**MS Rosbæk A/S
og Digelaget „Gniben“**
Nils Pinholt
Carsten Borchhorst
Ivar Green-Paulsen
MS Rosbæk

VURDERING AF PLANER OM DIGE I SOMMERHUSOMRÅDE VED GNIBEN I
FORHOLD TIL FOREKOMST AF MARKFIRBEN

16. maj 2011 (2. udgave)

Tekst: Kåre Fog og Martin Hesselsøe

Figur 1. Med rødt er vist udbredelse af levesteder for markfirben i kystskrænt i den nordlige ende af projektområdet (fra lidt syd for Gåsegangen og nordpå). Blåt viser områder hvor kystskrænten er dækket af store sten.

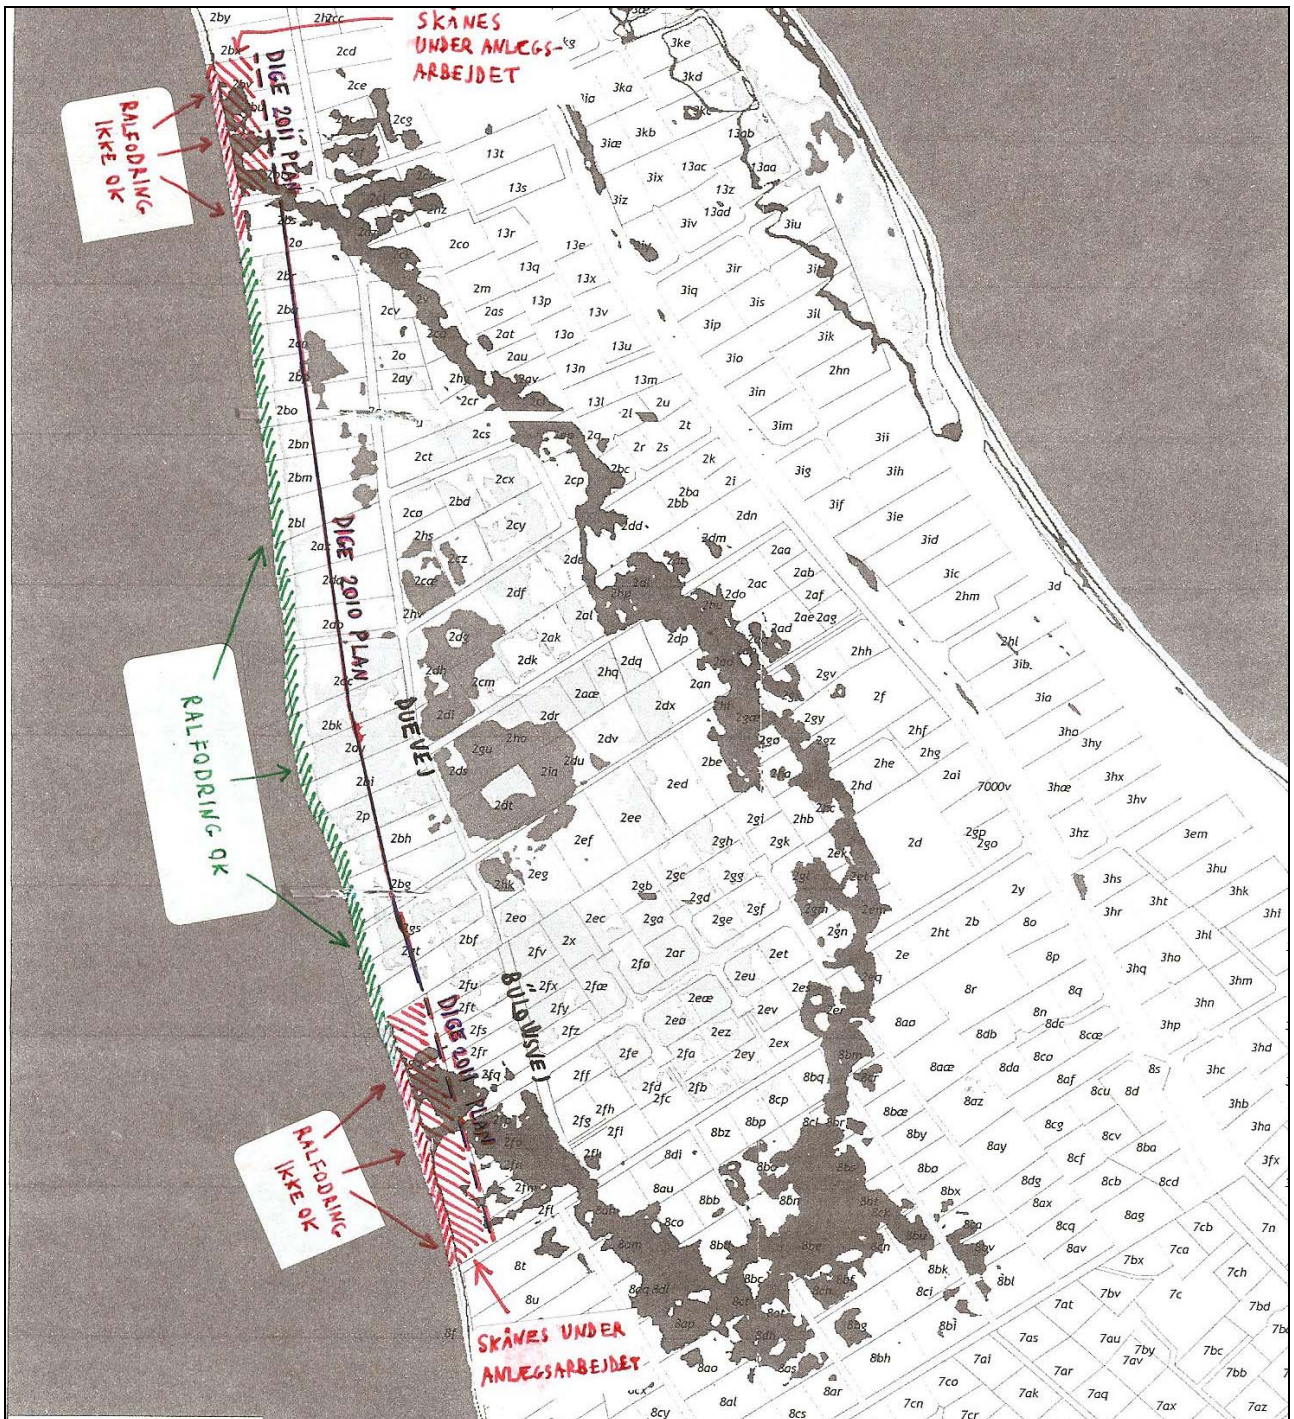
Kortene Figur 1 og 2 viser med rødt de steder, hvor der forekommer kystskrænter som er egnede for markfirben og viser tegn på forekomst af arten i form af gravede huller. Der er tale om hhv. ca. 160 m kystlinie i den nordlige del (ved Gåsegangen) og ca. 130 m i den sydlige del (ud for Bülowvej).

Lige nord for projektområdet er kystskrænten 'beskyttet' ved at der er udlagt store sten (foto 7). Dette er vist med blå markering på figur 1. Her dækker stenene den erosions-skrænt, der må formodes at have været tidligere, over en strækning på ca. 140 m. Vi har ikke oplysninger om, hvornår disse sten er udlagt.

Figur 3. Oversigtskort. I de rødt skraverede områder skal man undgå påvirkning i anlægsperioden, og ralfodring af forstranden skal undgås.

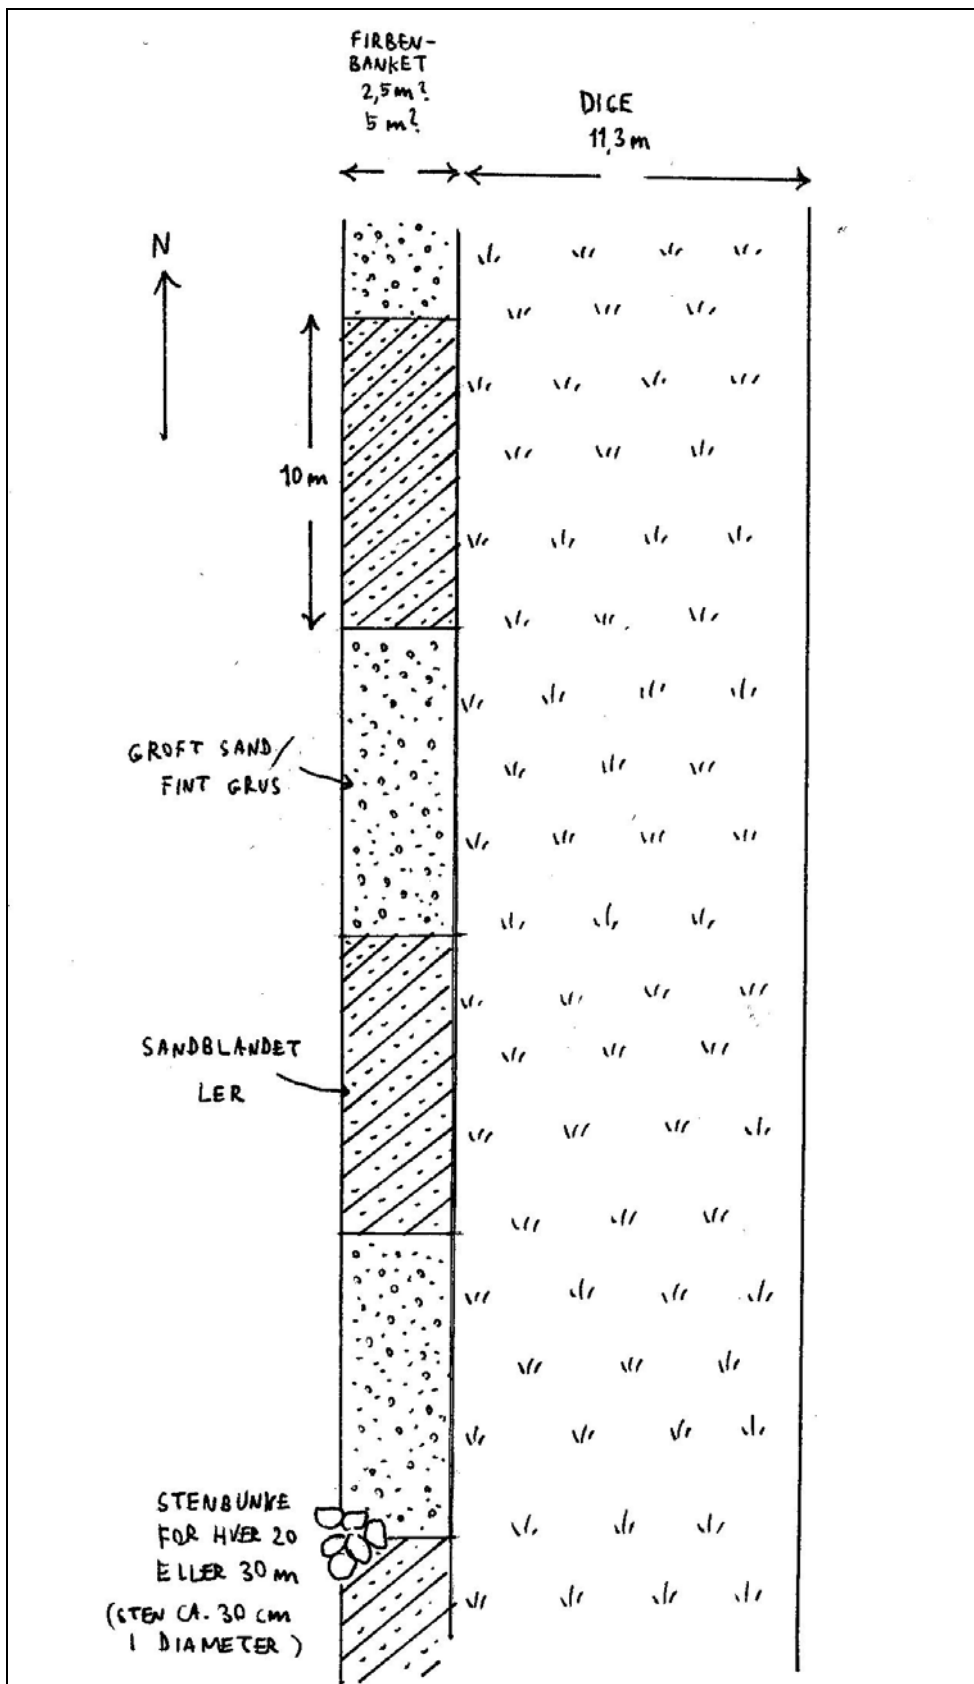
Dette gælder dog ikke områderne i digets nord- og sydende (Se Figur 3). Her har vi de lave vestvendte skrænter ud mod kysten ("småbanker"), og disse er levested for markfirbenene. Disse skrænter skal i første omgang bevares uændrede, dvs. ralfodring på forstranden nord for Gåsegangen og ud for Bülowsvej skal undgås, hvis projektet ikke må påvirke markfirben. Det antages, at hvis først man lægger ral op på stranden i større mængder, så vil dette ral under stormflod og højvande blive omfordelt, sådan at det også lægger sig op imod skrænterne.

- Nord for Gåsegangen må anlægsarbejdet ikke påvirke arealer søværts den angivne digeplacering. Dette bør forhindres ved afspærring i anlægsperioden.
- Syd for sydenden af Duevej og ud for Bülowvej må anlægsarbejdet ikke påvirke arealer søværts den angivne digeplacering. Dette bør forhindres ved afspærring i anlægsperioden.

- Ralfodring må ikke tildække de eksisterende småskrænter ("småbanker") rettet mod kysten, som findes nord for Gåsegangen og på dele af strækningen syd for Duevej (parallelt med Bülowvej). Ralfodring må i første omgang kun ske ud for den lange midterstrækning på ca. 750 m, hvor terrænet bag stranden er lavt.
